Gamma H&C	Modello: Concerto - Concerto Plus – Opera - Opera Plus – Brio UP – Kikko Max – kikko - Solista	
Matricola 70310381 70411020 (Solista)	Oggetto PROTEZIONE MOLLA SGANCIO PALETTE

E' stata introdotta una protezione nel sistema *sgancio palette*.

Nuova protezione molla

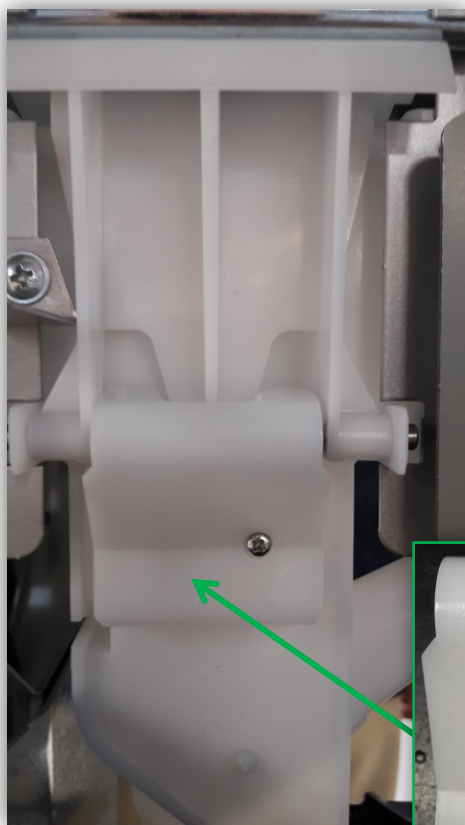
E' stata aggiunta una **protezione molla**, che viene fissata sul *corpo distributore zucchero palette* (su questo è stato aggiunto un foro per il fissaggio).

Codice a ricambio: **260817**

Corpo distributore zucchero palette **modificato**

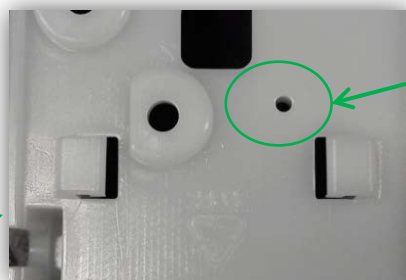
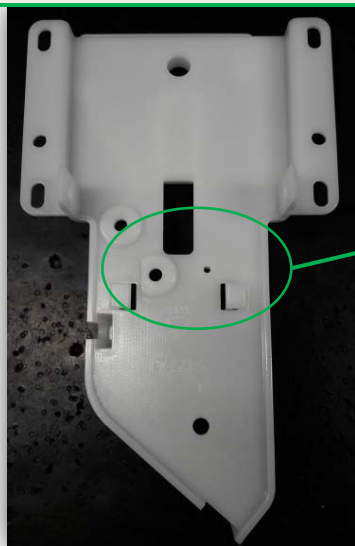
Foro aggiunto per il fissaggio
della **protezione molla**

La protezione molla può essere montata solo su corpi distributore zucchero palette **modificati** (sono distinguibili dai **pre-modifica** perchè presentano il foro di fissaggio come mostrato sopra).

Il codice a ricambio della **nuova protezione molla** è: **260817**

- **Corpo** (distributore zucchero palette), che ha codice a ricambio invariato: **099607**
- **Colonna palette** (Solista), che ha codice a ricambio invariato: **255437**
